改善箇所説明図

圧縮天然ガス自動車において、排気マニホールドに結合されている排気管の接続部の強度が不足しているため、発進時のエンジンの振動により、当該接続部に亀裂が入ることがある。そのため、そのままの状態で使用を続けると、排気管が折損し、騒音が増大するおそれがある。

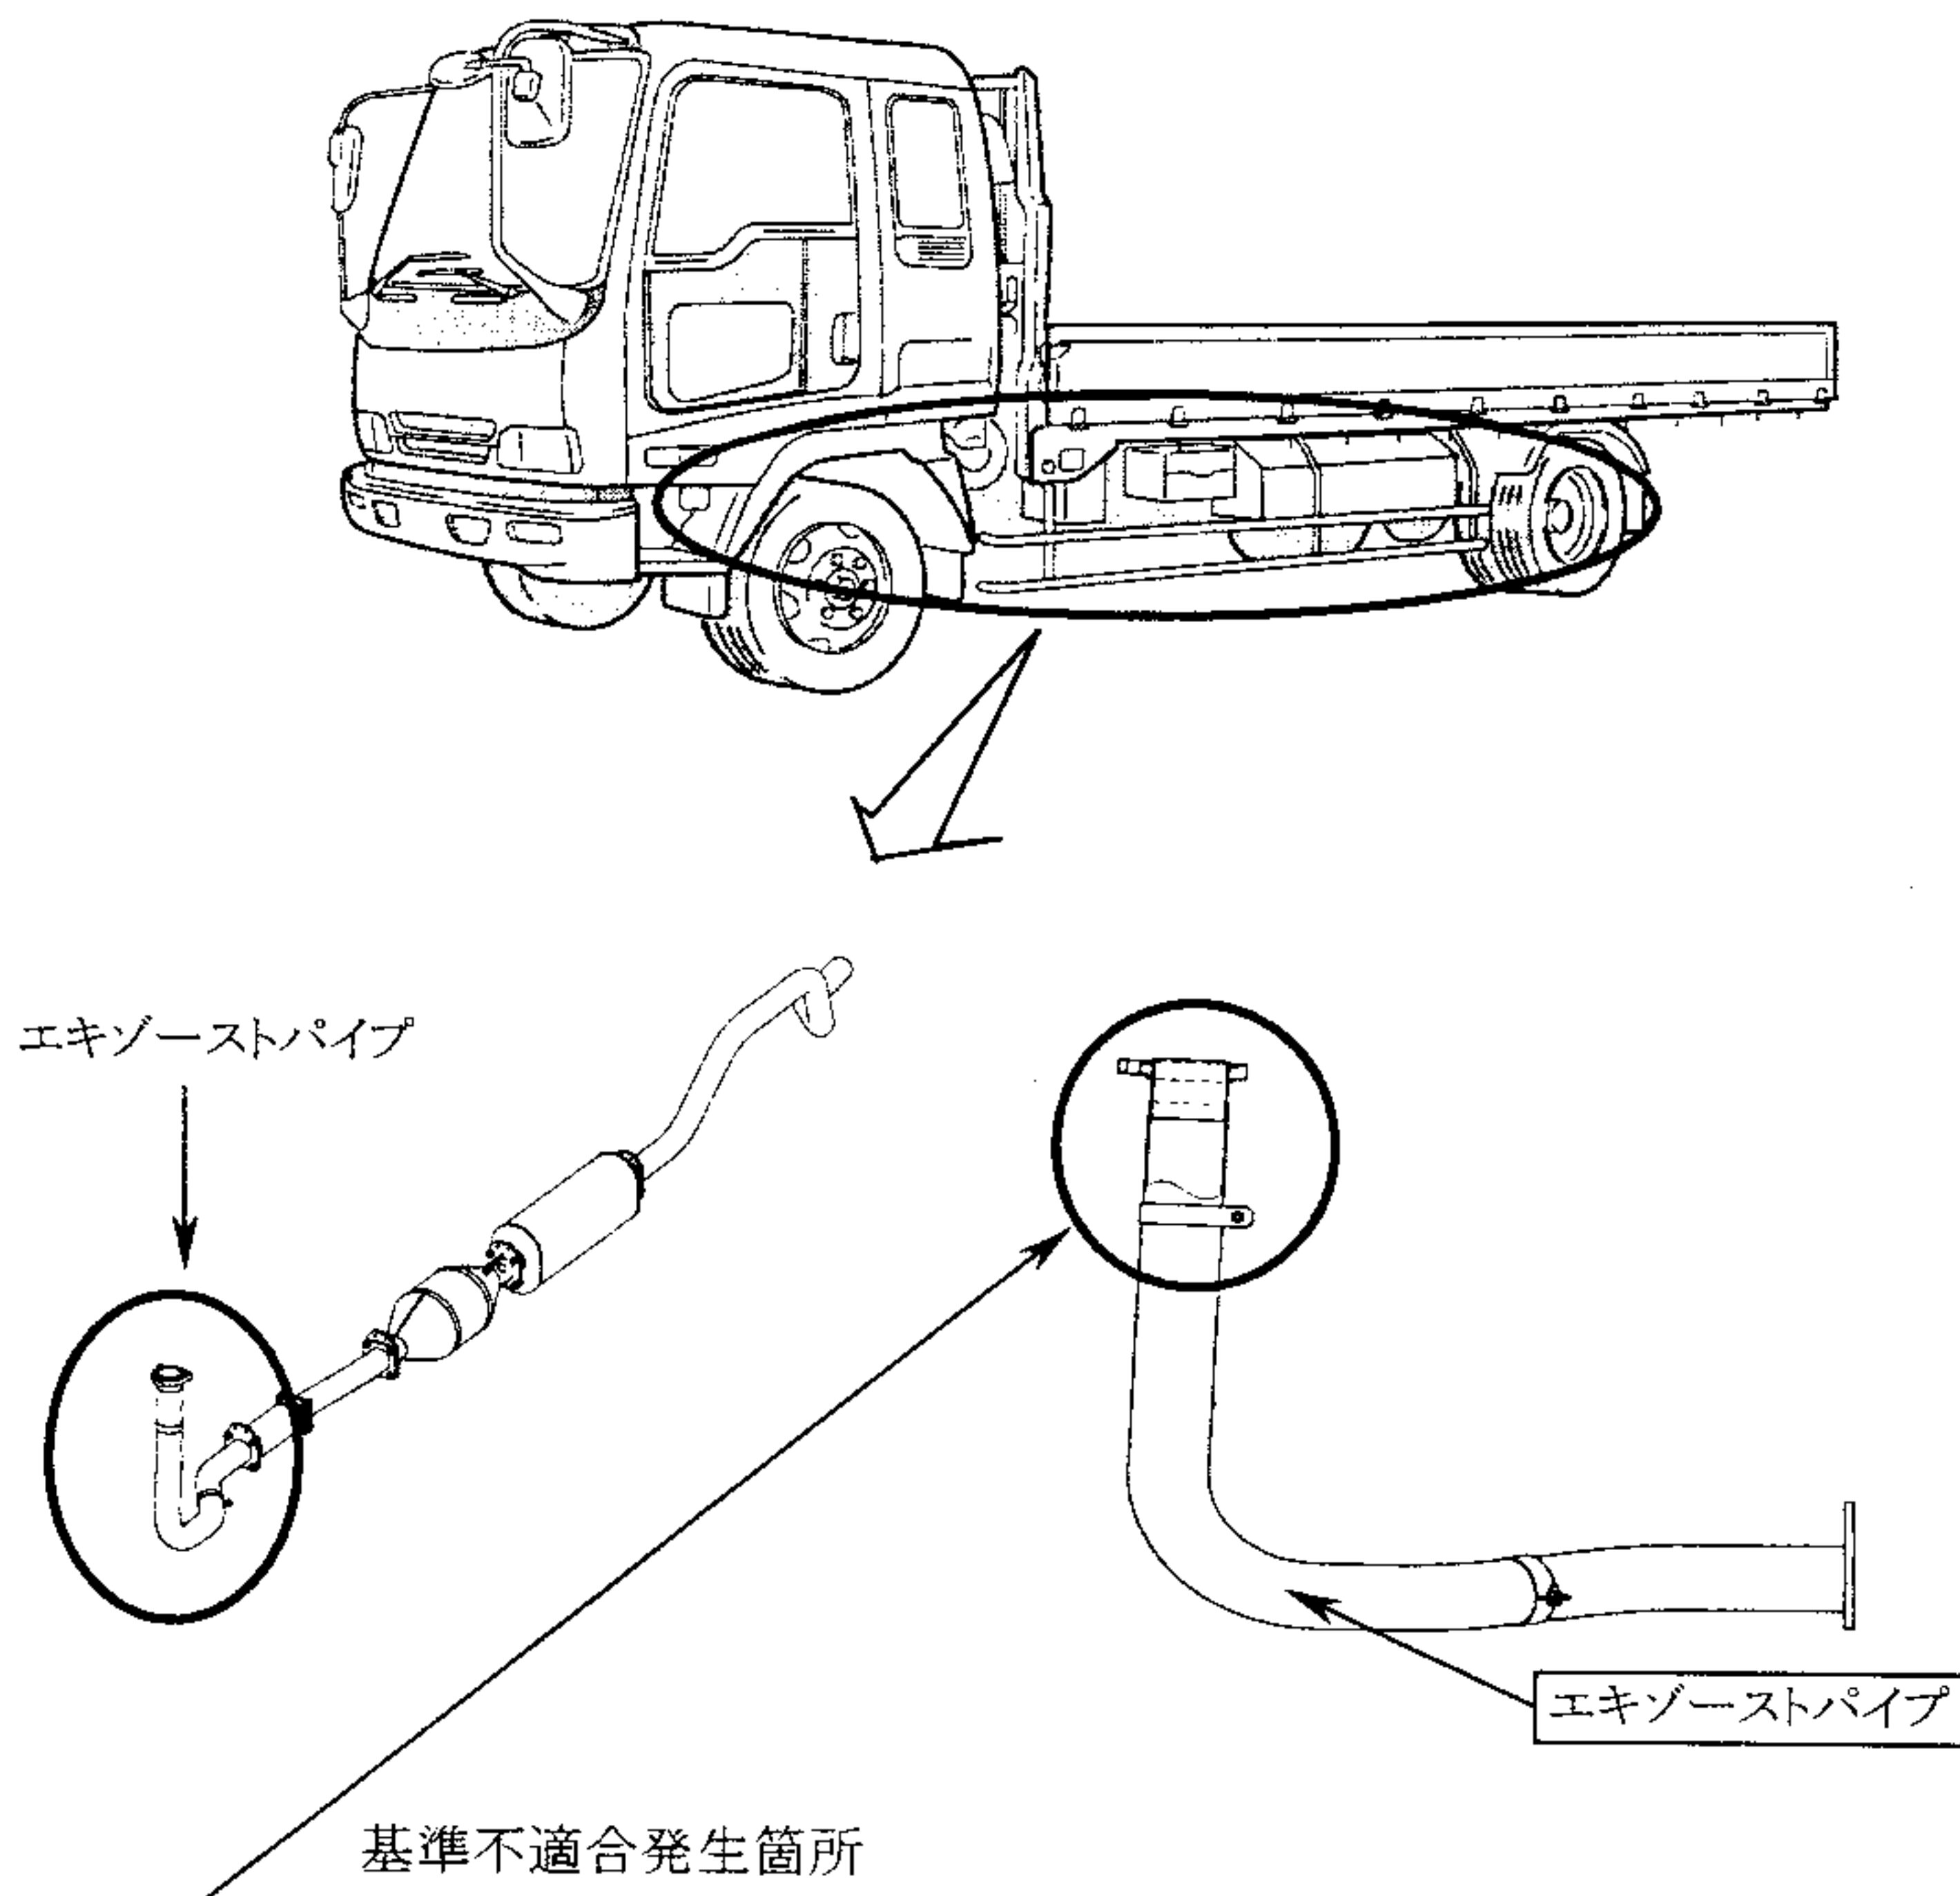
改善前	改善後
パイプ厚 1.5mm	パイプ厚 3.5mm

改善の内容: 全車両、当該排気管を対策品に交換する。

識別: レギュレータボックス左側面上部に黄色ペイントを塗布する。
